监 理 检 查 记 录 表

工程名称：西安中铁装备 1.83915MW 分布式光伏发电项目

编号：XAZT-JCJL-002

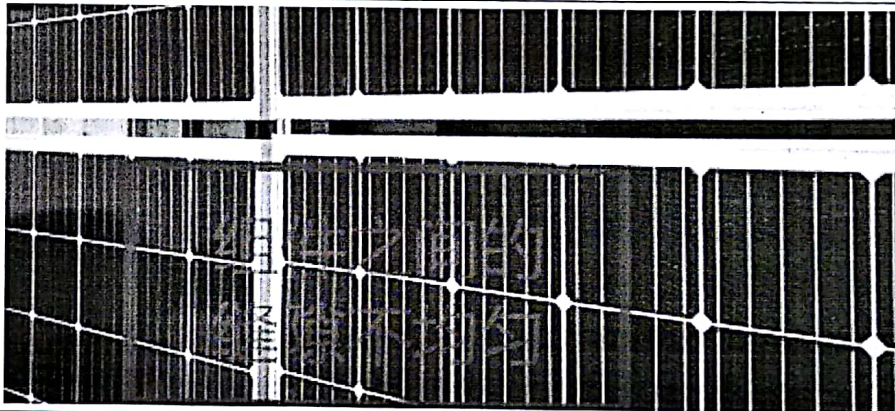
施工单位	陕西大唐新能电力设计有限公司	监理单位	常州正衡电力工程监理有限公司
检查时间	2018.12.27	检查地点	总装厂房屋面
检查类型	☒ 巡视 ☐ 定期 ☐ 专项		
施工及检查情况简述	巡视总装厂房屋面组件安装		
存在问题			
整改要求	要求现场施工人员进行整改，整改完成后再紧固螺栓。		
检查人		施工项目部 签收人/日期	 2018年12月27日
整改情况	已经更换。 整改负责人:  日期 2018年12月27日		
复查意见	合格 复查人:  日期 2018年12月28日
